Stadt Groß-Umstadt

Bebauungsplan „Buschweg“

Abwägung der aus der Beteiligung der Behörden gemäß § 4 (2) sowie der anerkannten Naturschutzvereinigungen und der im Rahmen der öffentlichen Auslegung gemäß § 3 (2) BauGB i.V.m. 13b BauGB in der Zeit vom 29.06.2020 bis 14.08.2020 eingegangenen Stellungnahmen

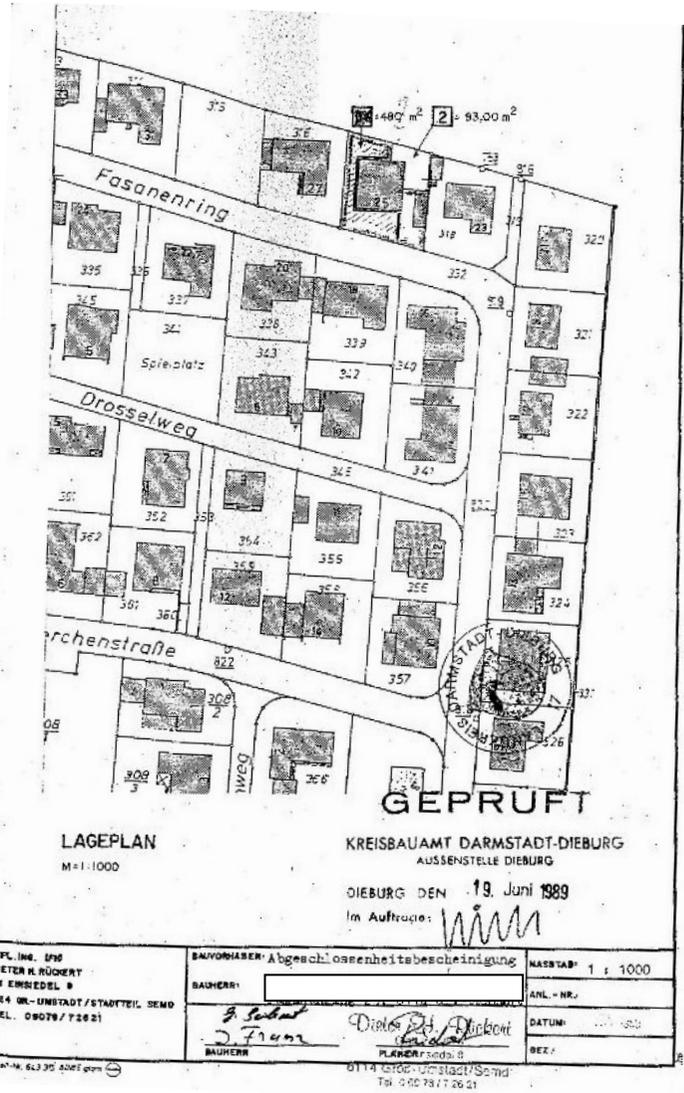
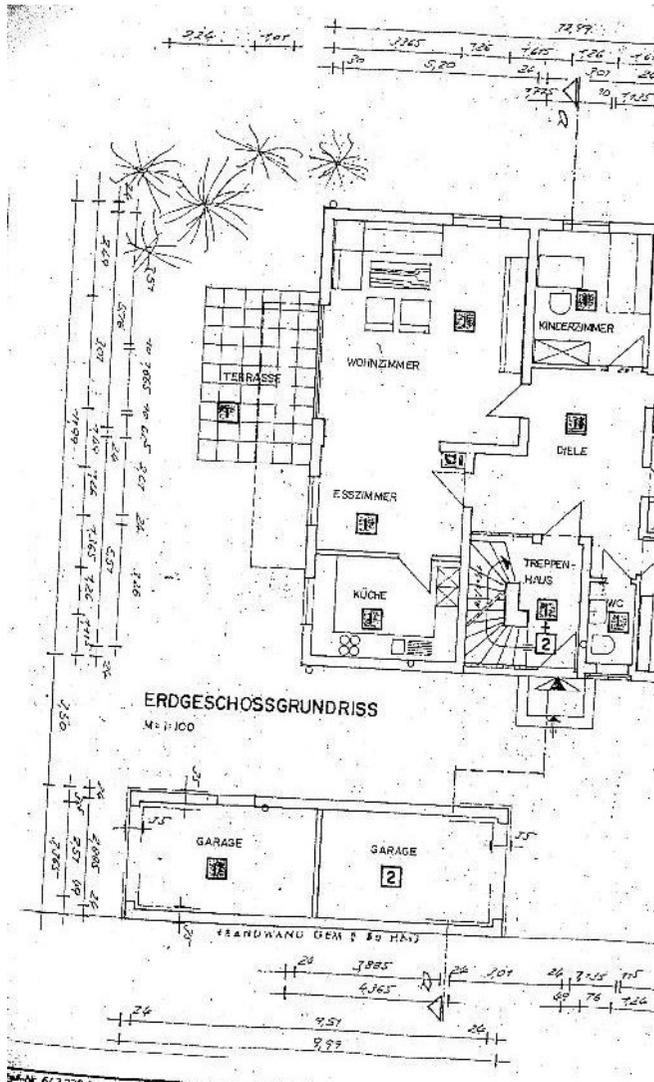
Teil D Stellungnahmen von Bürgern mit Anregungen / Hinweisen		
1	Bürger 1	Stellungnahme vom 25.05.2020
Stellungnahme/ Anregung		Beschlussfassung
<p style="text-align: center;">Niederschrift</p> <p style="text-align: center;">im Vorfeld zur formalen Offenlage des Bebauungsplanes „Buschweg“ im Stadtteil Semd</p> <p>Die öffentliche Zufahrt zur genehmigten Garage auf dem Grundstück Fasanenring 23 soll gemäß der beiliegenden Skizze so verbreitert werden, dass auch eine rückwärtige Zufahrt zu dem Grundstück Fasanenring 25 möglich ist.</p> <p>1989 wurde mit der beigefügten Abgeschlossenheitsbescheinigung Wohnungseigentum gebildet. Für die Wohnung 2 wurde die Garage mit der Nr. 2 als Stellplatz zugeteilt. Aus den Planunterlagen ist ersichtlich, dass die Zufahrt zu dieser Garage über den angrenzenden Feldweg erfolgen soll. (Ansicht Nord).</p> <p>Die Abgeschlossenheitsbescheinigung erfolgte mit Az.: III/2-2016/89 am 26.06.1989 durch das Kreisbauamt Darmstadt-Dieburg. Eine Beteiligung der Stadt Groß-Umstadt fand in diesem Verfahren nicht statt.</p> <p>Groß-Umstadt, den 25.05.2020</p>		<p style="text-align: center;">1.1</p> <p><u>Zu 1.1</u> Erläuterung Der Bebauungsplanentwurf setzt bislang eine 3 m breite Zufahrt zu der auf dem Anwesen Fasanenring 23 bestehenden rückwärtig gelegenen und von dem überplanten Feldweg aus erschlossenen Garage fest, da für dies zum Zeitpunkt des Entwurfsplanung eine Genehmigung.</p> <p>Beschlussvorschlag: Die Anregung wird aufgegriffen.</p>
